地下平面図 (現況図)

1階平面図 (現況図)

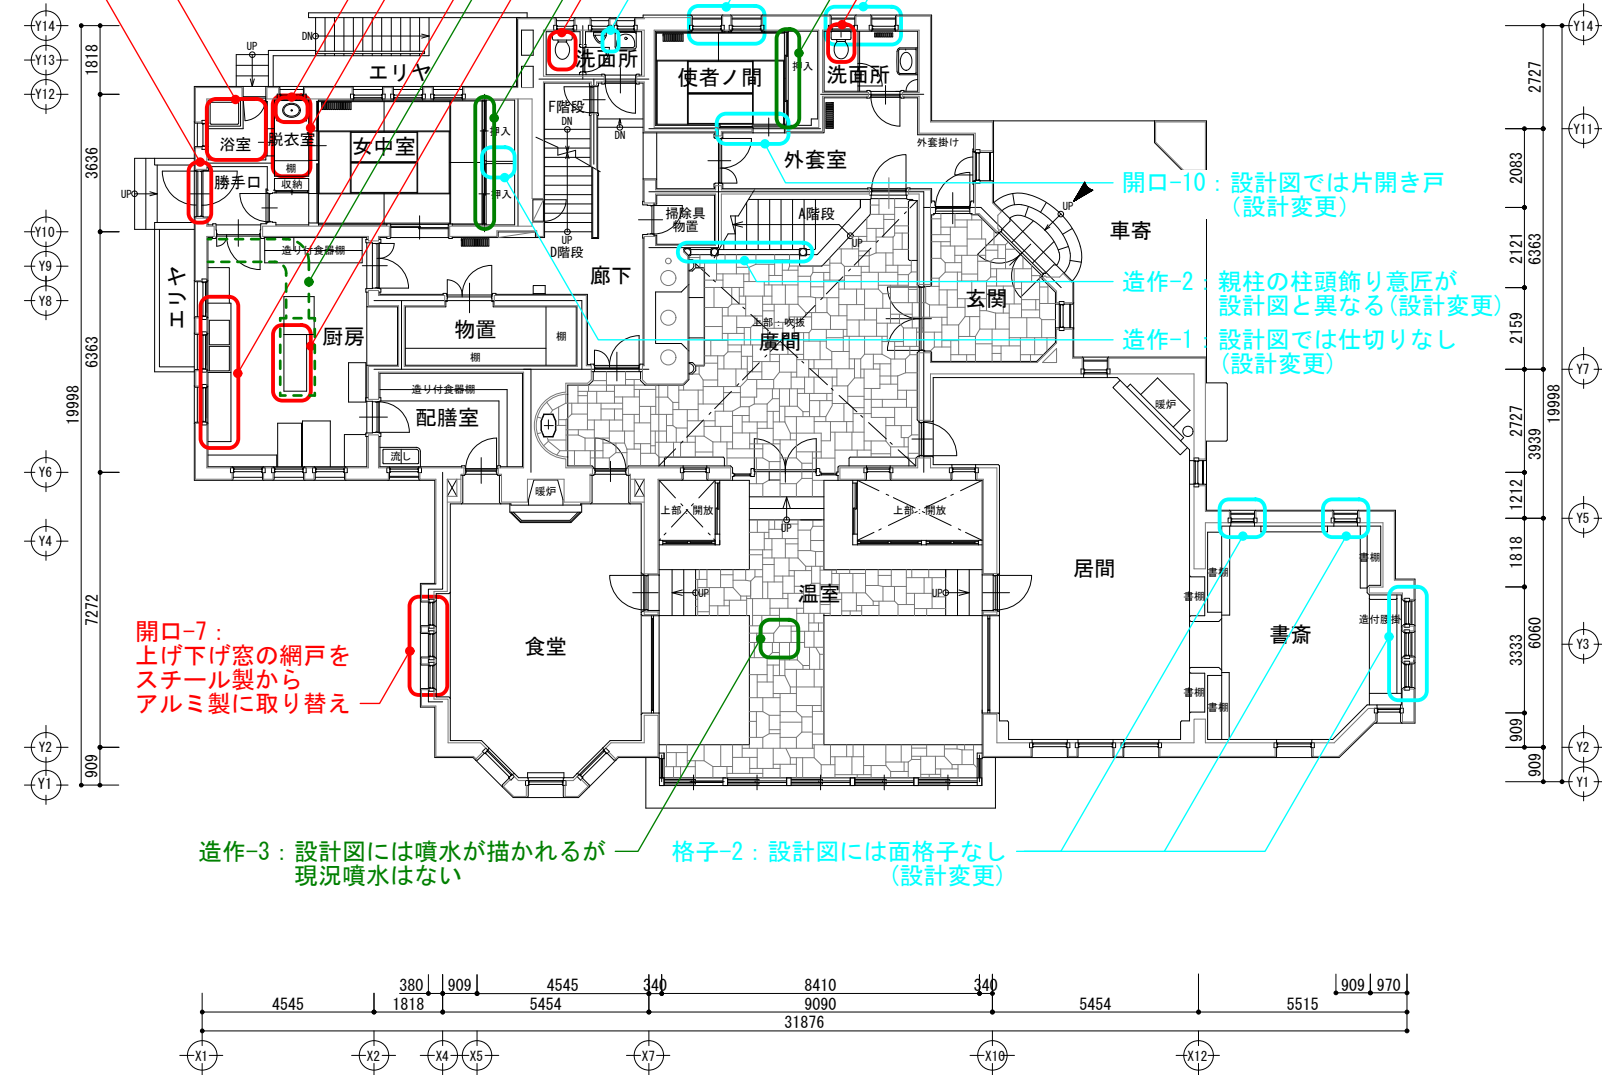
- 各階共通 —
- ・間取-1: 現況の規模、間取りは概ね設計図と相違がなく、当初の姿がよく残っている
 - ・開口-1: 開口位置、形状は概ね設計図の通りで、当初の姿から改変なし
一部の開口の高さが設計図と現況で異なる(設計変更)
 - ・開口-8: 箱錠や蝶番など、一部の建具金物は後補
 - ・開口-9: 網戸の網は、ほとんどが後補(SUS網)。当初は銅網
 - ・構造-1: 躯体寸法(壁厚、スラブ厚)は概ね設計図の通り
- 地下共通 —
- ・間取-3: 地下室の現況天井高さが設計図より低い(設計変更)

内仕上-5 : 腰のタイル張り、ステンレス製の浴槽は後補
 開口-5 : (室外側)スチール製扉は後補。当初は網戸
 (室内側)当初の板戸が残る(表面に張られた合板は後補)

設備-2 : 脱衣室の洗面台は後補
 内仕上-6 : 現況の床仕上(緑甲板)は後補
 設備-5 : シンクは後補
 設備-8 : レンジフード、ダクトの新旧不明
 設備-4 : ガス台は後補
 設備-3 : 洋便器は後補
 造作-1 : 設計図には衝立あり(設計変更)
 格子-2 : 設計図には面格子なし(設計変更)
 開口-4 : 襖の新旧不明

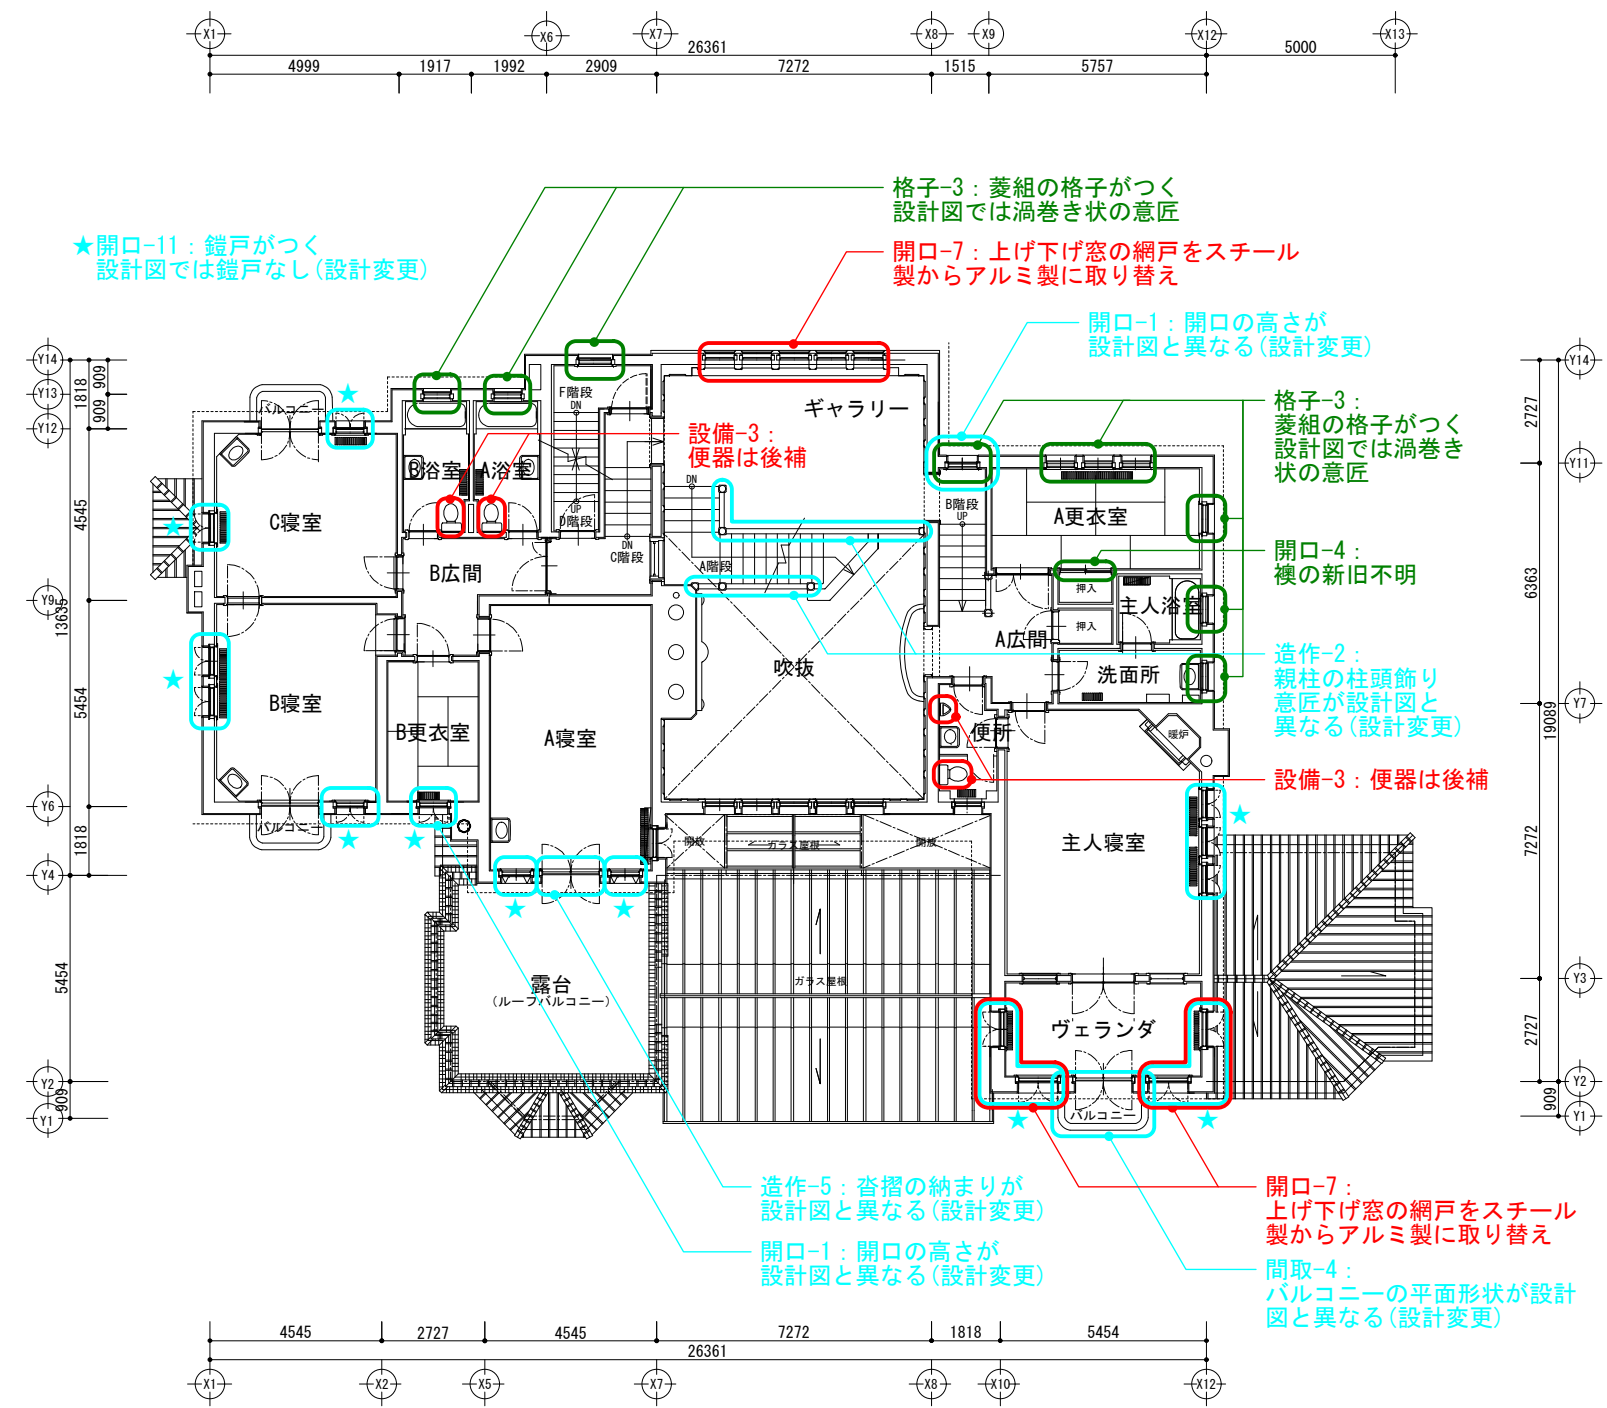
- 各階共通
- 間取-1 : 現況の規模、間取りは概ね設計図と相違がなく、当初の姿がよく残っている
 - 内仕上-1 : 現況の内壁、天井の塗装仕上は後補。塗装下のプasterが当初の仕上と推定される
 - 開口-1 : 開口位置、形状は概ね設計図の通りで、当初の姿から改変なし
一部の開口の高さが設計図と現況で異なる(設計変更)
 - 開口-2 : 設計図と現況で、開口上部のアーチ形状が異なる箇所が多い(設計変更)
 - 開口-3 : 建具は概ね統一された意匠で、設計図と概ね合致する(当初)
 - 開口-8 : 箱錠や蝶番など、一部の建具金物は後補
 - 開口-9 : 網戸の網は、ほとんどが後補(SUS網)。当初は銅網
 - 設備-6 : 呼び釘は後補
 - 構造-1 : 躯体寸法(壁厚、スラブ厚)は概ね設計図の通り(当初)

- 1階
- 内仕上-3 : 温室腰壁は石張り仕上。設計図には記載なし(設計変更)
 - 内仕上-4 : 1階洗面所(西)、脱衣室、勝手口の腰は人造石研ぎ出し仕上
設計図ではタイル張り(設計変更)
 - 格子-1 : 1階の玄関廻り、サービス諸室の格子は設計図の通り(当初)
 - 造作-4 : 一部の棚やタオル掛けは後補
 - 設備-1 : 1階洗面所の洗面台、配膳室の流しは当初

2階平面図 (現況図)

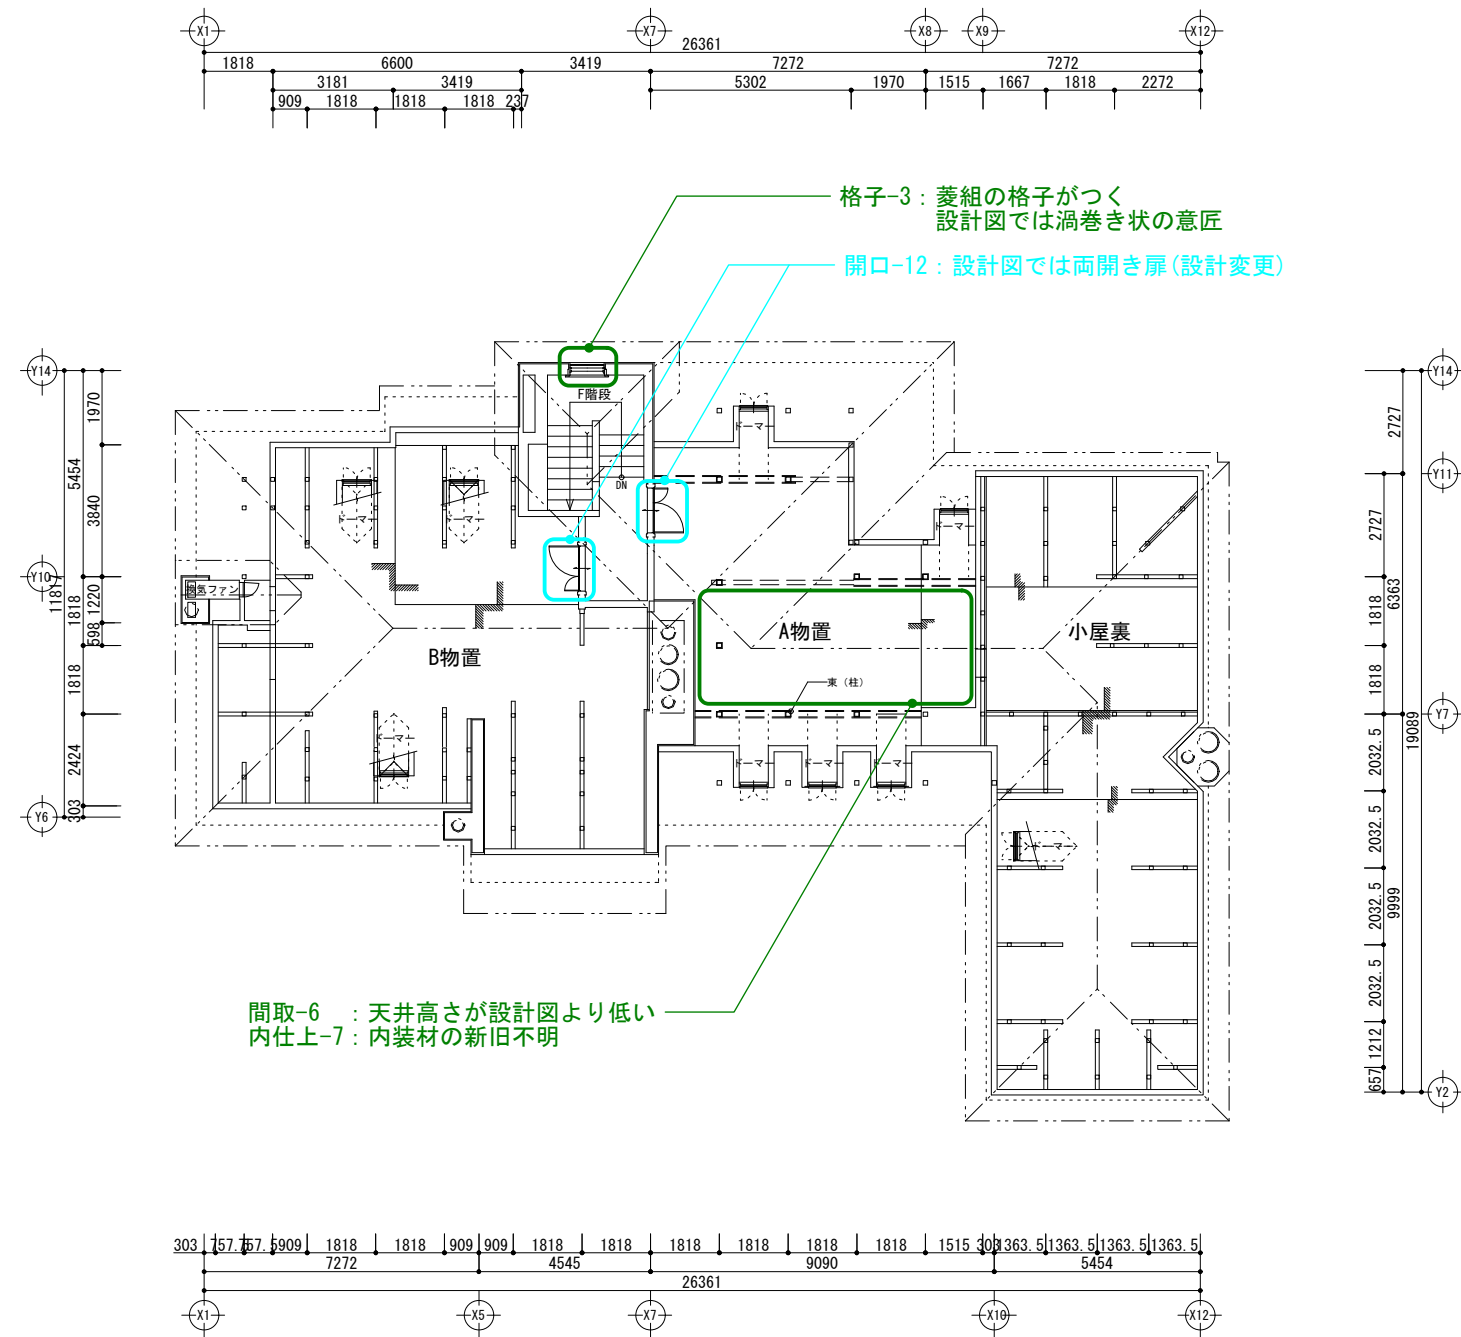
- ・間取-1 : 現況の規模、間取りは概ね設計図と相違がなく、当初の姿がよく残っている
- ・内仕上-1 : 現況の内壁、天井の塗装仕上は後補。塗装下のプラスターが当初の仕上と推定される
- ・開口-1 : 開口位置、形状は概ね設計図の通りで、当初の姿から改変なし
一部の開口の高さが設計図と現況で異なる (設計変更)
- ・開口-2 : 設計図と現況で、開口上部のアーチ形状が異なる箇所が多い (設計変更)
- ・開口-3 : 建具は概ね統一された意匠で、設計図と概ね合致する (当初)
- ・開口-8 : 箱錠や蝶番など、一部の建具金物は後補
- ・開口-9 : 網戸の網は、ほとんどが後補 (SUS網)。当初は銅網・設備-6 : 呼び釘は後補
- ・構造-1 : 躯体寸法 (壁厚、スラブ厚) は概ね設計図の通り (当初)

- ・内仕上-2 : A寝室、B寝室、C寝室の壁の塗装は後補。当初の塗装色不明
- ・造作-4 : 一部の棚やタオル掛けは後補
- ・設備-1 : 2階の寝室、便所、洗面所、浴室の浴槽、洗面台は当初

小屋裏平面図 (現況図)

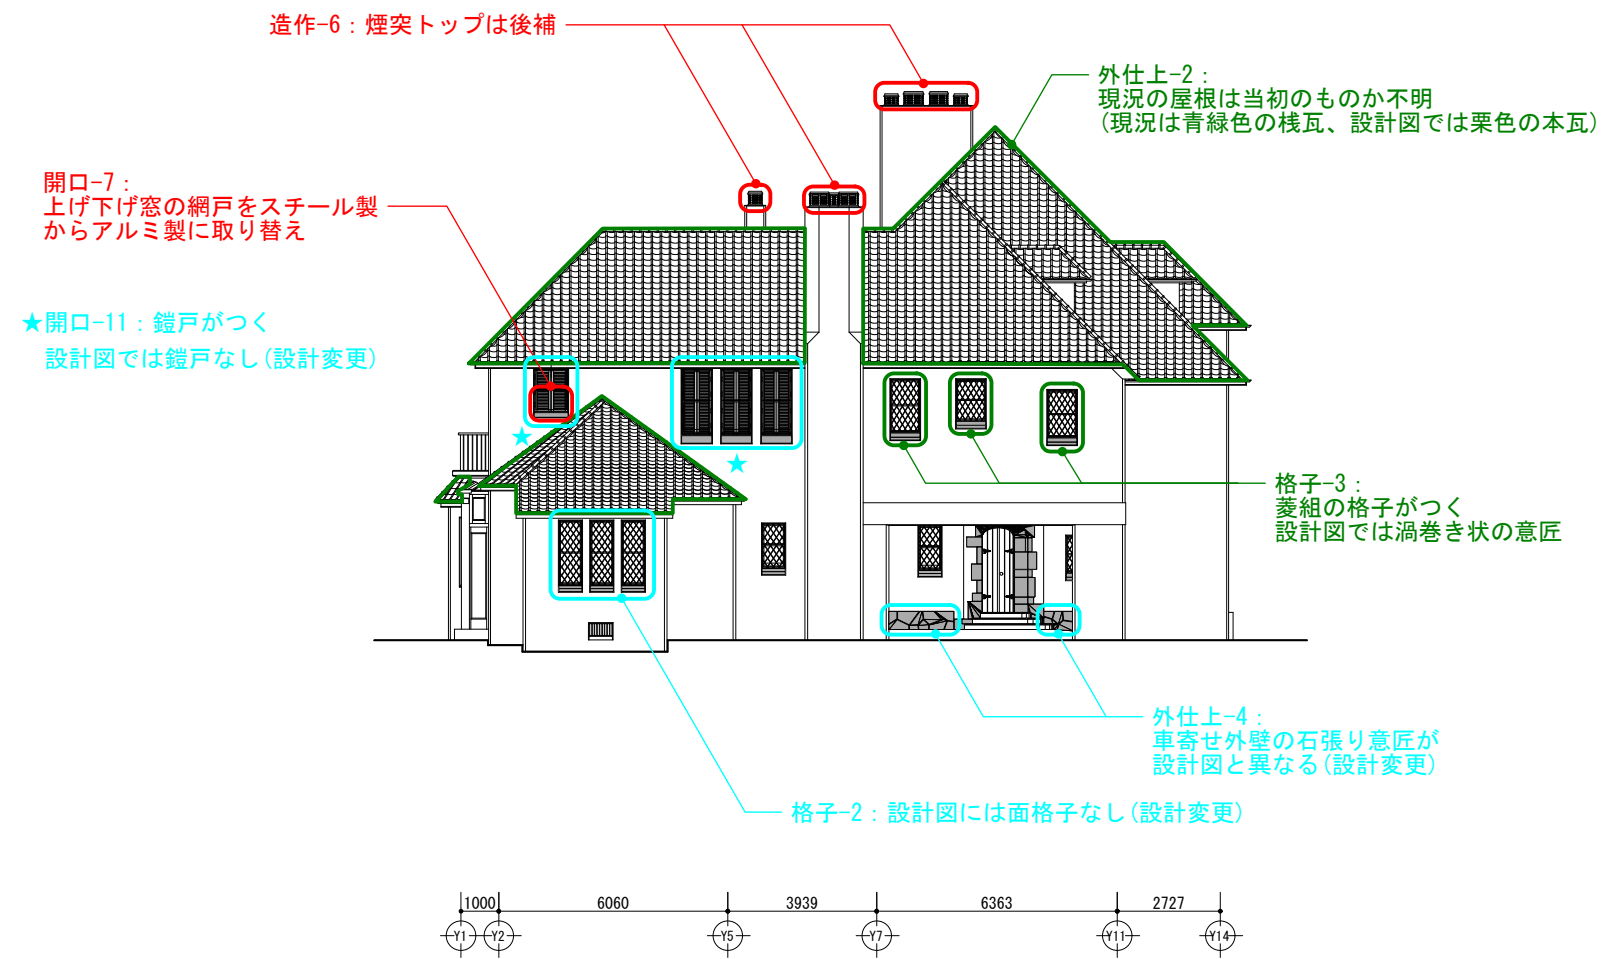
- 各階共通
- ・間取-1 : 現況の規模、間取りは概ね設計図と相違がなく、当初の姿がよく残っている
 - ・開口-1 : 開口位置、形状は概ね設計図の通りで、当初の姿から改変なし
一部の開口の高さが設計図と現況で異なる(設計変更)
 - ・開口-2 : 設計図と現況で、開口上部のアーチ形状が異なる箇所が多い(設計変更)
 - ・開口-3 : 建具は概ね統一された意匠で、設計図と概ね合致する(当初)
 - ・開口-8 : 箱錠や蝶番など、一部の建具金物は後補
 - ・開口-9 : 網戸の網は、ほとんどが後補(SUS網)。当初は銅網
 - ・構造-1 : 躯体寸法(壁厚、スラブ厚)は概ね設計図の通り(当初)
- 小屋裏
- ・間取-5 : 小屋裏の旧間取については不明

東立面図 (現況図)

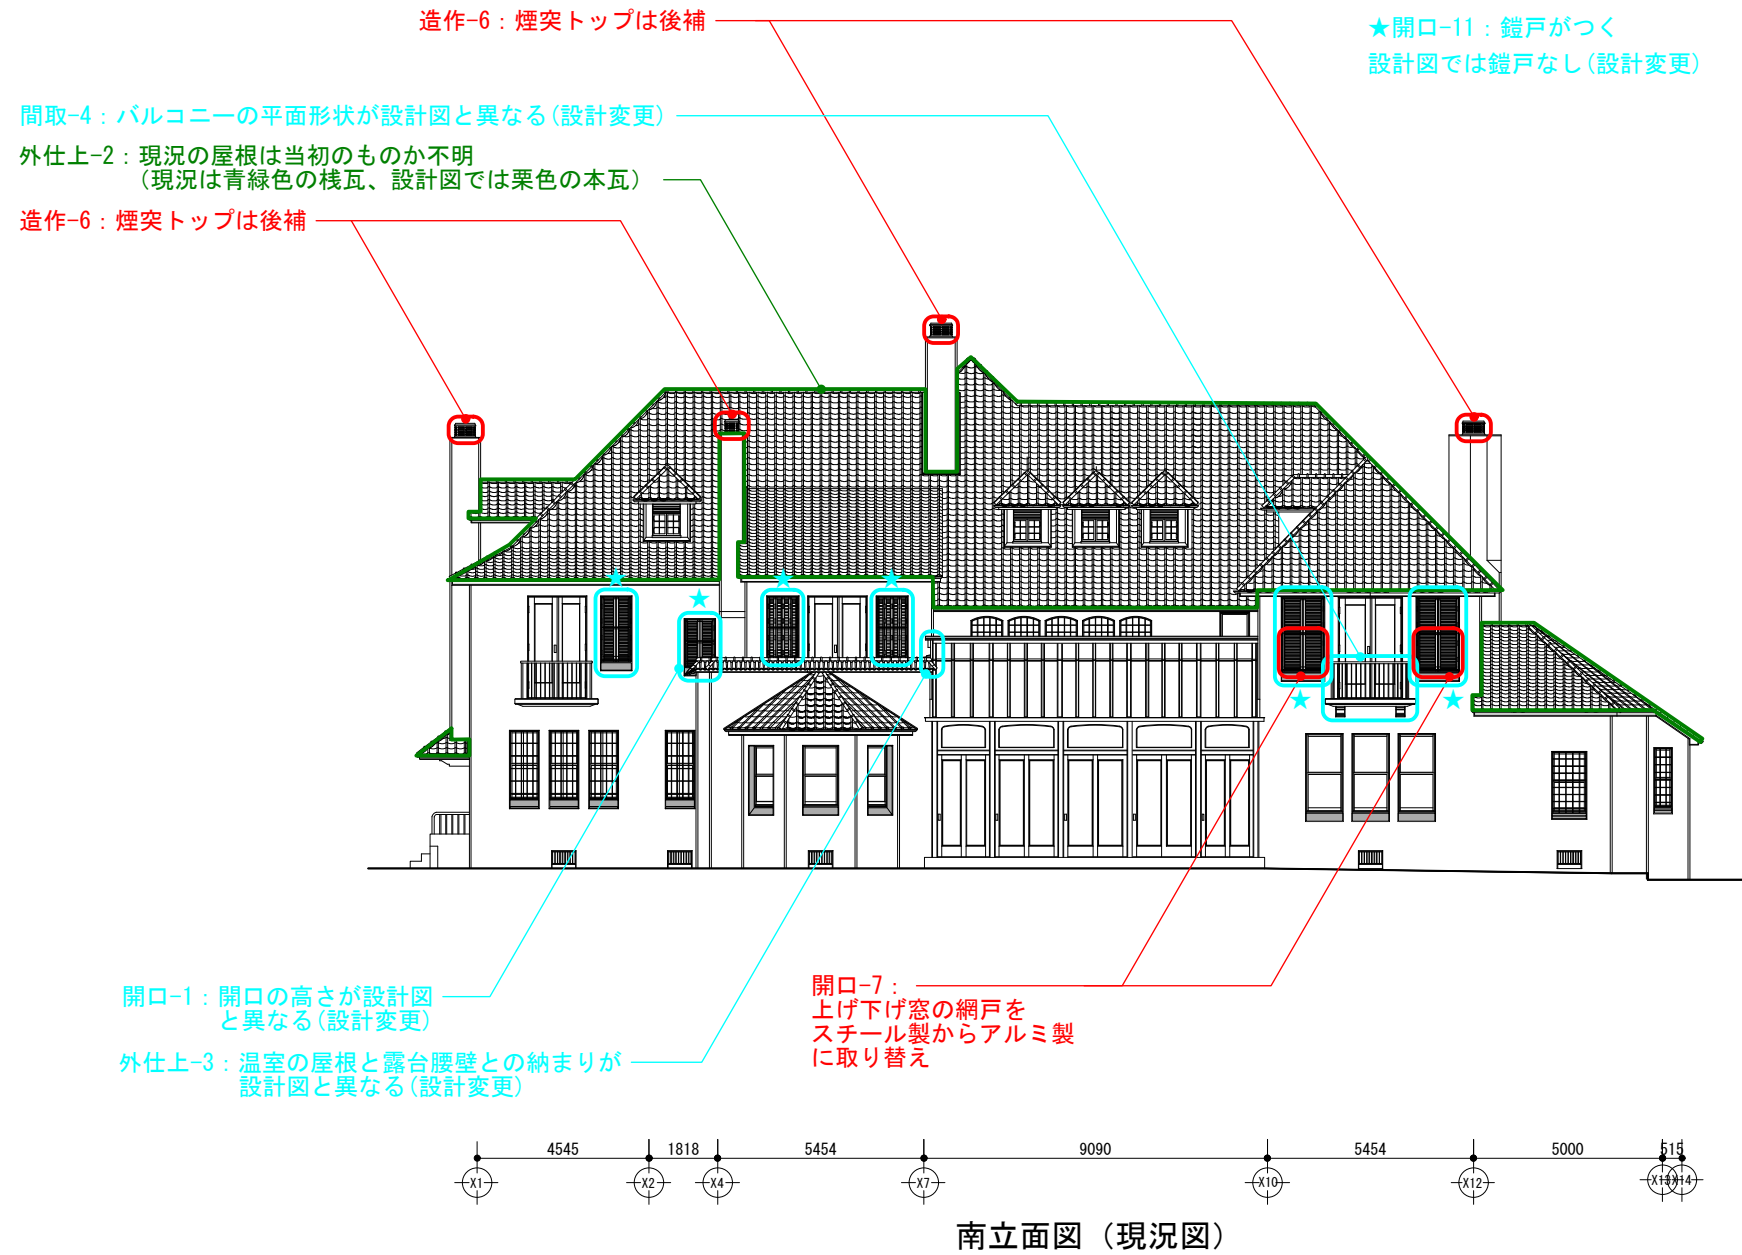
- 立面共通 ——
- ・外仕上-1: 現況の外壁仕上は後補。当初仕上の仕様不明
 - ・開口-1: 開口位置、形状は概ね設計図の通りで、当初の姿から改変なし。
一部の開口の高さが設計図と現況で異なる(設計変更)
 - ・開口-2: 設計図と現況で、開口上部のアーチ形状が異なる箇所が多い(設計変更)
 - ・開口-3: 建具は概ね統一された意匠で、設計図と概ね合致する(当初)
 - ・開口-9: 網戸の網は、ほとんどが後補(SUS網)。当初は銅網
 - ・格子-1: 1階の玄関廻り、サービス諸室の格子は設計図の通り(当初)
